Fífuhvammur 45.

Fyrirspurn.

Minnisblað – Umfjöllun um bílgeymslu, fjölgun bílastæða og innkeyrslu á lóð.

FYRIRSPURN - FÍFUHVAMMUR 45

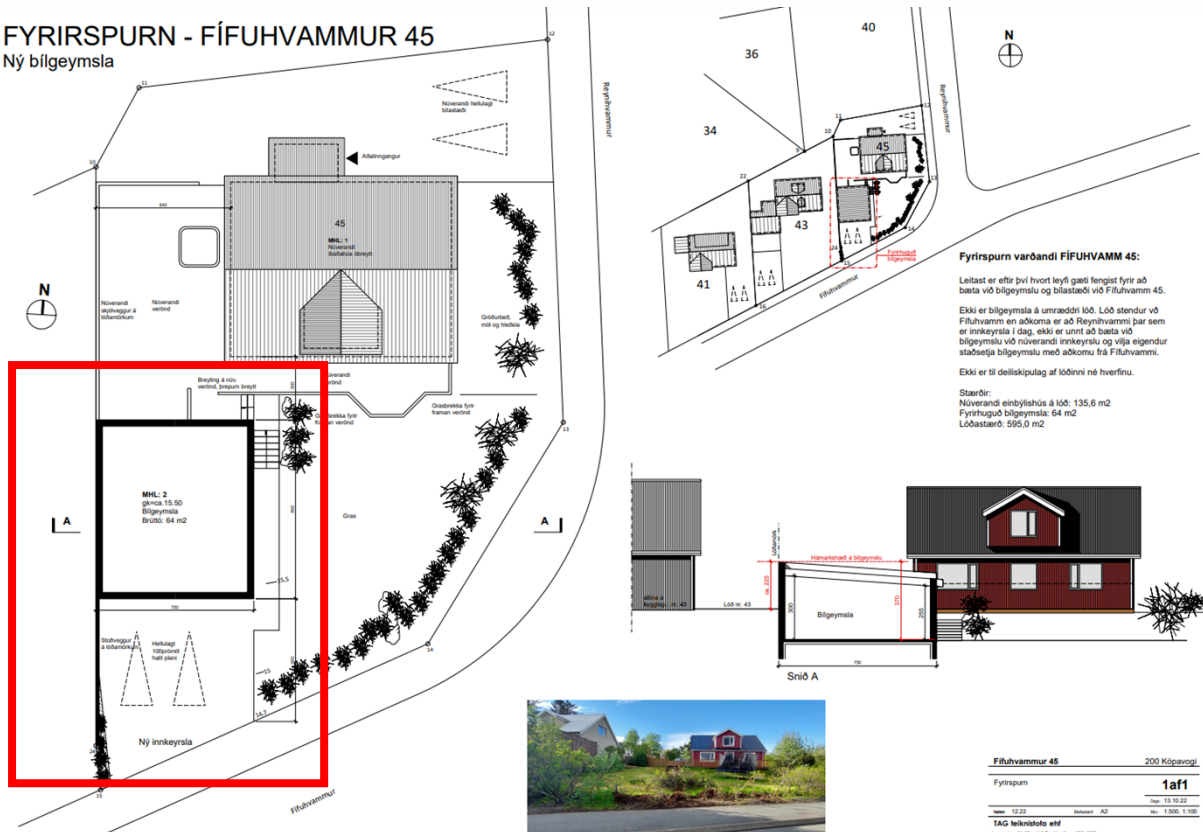
Lóðarhafar óska eftir heimild til að bæta við 64 m² bílgeymslu, 2 bílastæðum og bæta við aðkomu að lóð frá Fífuvammi.

Aðalskipulagi Kópavogs 2019-2040 er umrædd lóð á svæði III, þar sem gert ráð fyrir að hámarki 2 stæðum á sérþýli. Að auki má reikna með 0,2 stæðum á íbúð í gestastæði.

Útreikningar skv. þessum markmiðum gefa okkur 2.2 stæði fyrir Fífuhvammur 45.

Ekki eru fordæmi fyrir að leyfa tvær innkeyrslur á lóðir á þessu svæði. Ennfremur er fjölgun bílastæða á lóðinni ekki í samræmi við bílastæðaviðmið aðalskipulagsins.
